# 改善箇所説明図①

## 改善箇所説明図②

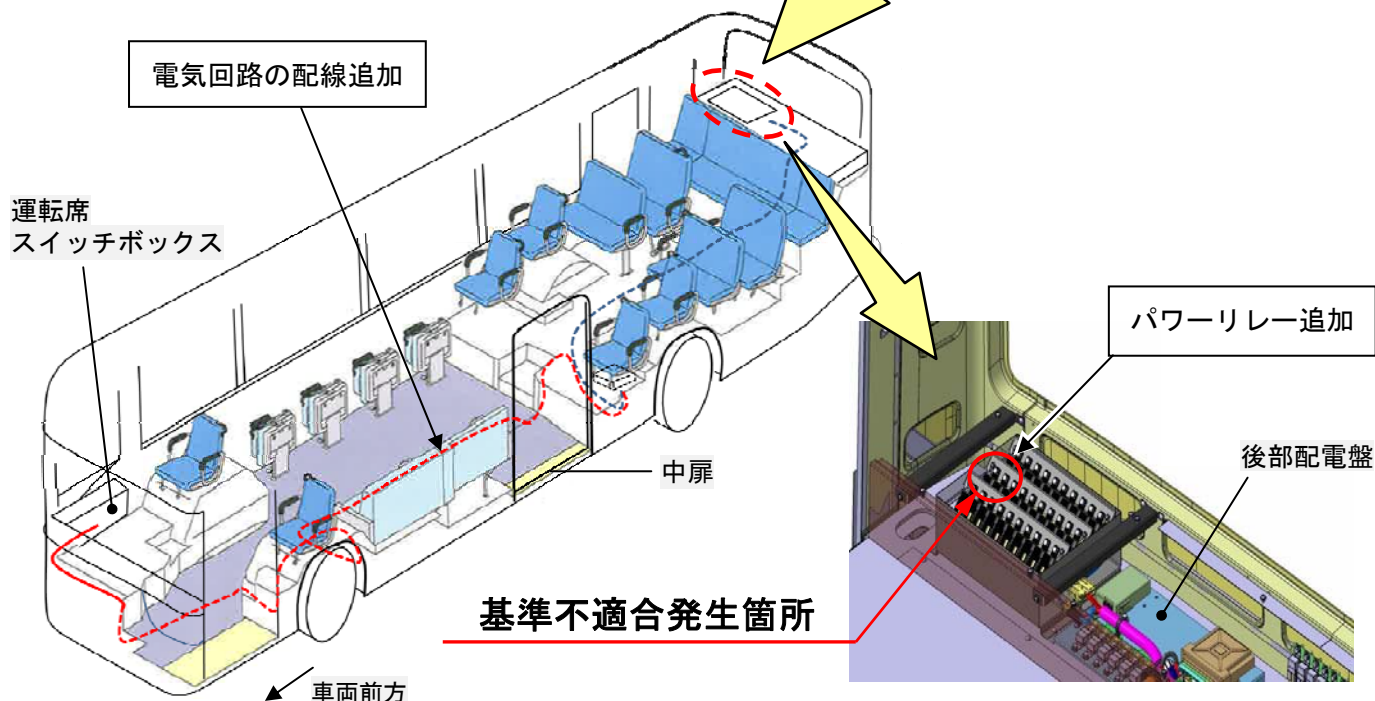
自動変速機を搭載した大型路線バスにおいて、中扉を制御する電気回路が不適切なため、以下の条件を全て満たした場合、走行中に中扉が開くおそれがある。

- ア. 乗降時に運転者が中扉スイッチを「開」位置にした後に中扉の光電管が遮断（人・物などを検知）された場合（光電管を遮断しているため、中扉は開かない）
- イ. アの後に運転者が中扉スイッチを「開」位置にしたままで走行し、走行途中で光電管の遮断が解除された場合

全車両、走行状態では中扉が開かない電気回路に変更する。

注：□ は追加する部品を示す。
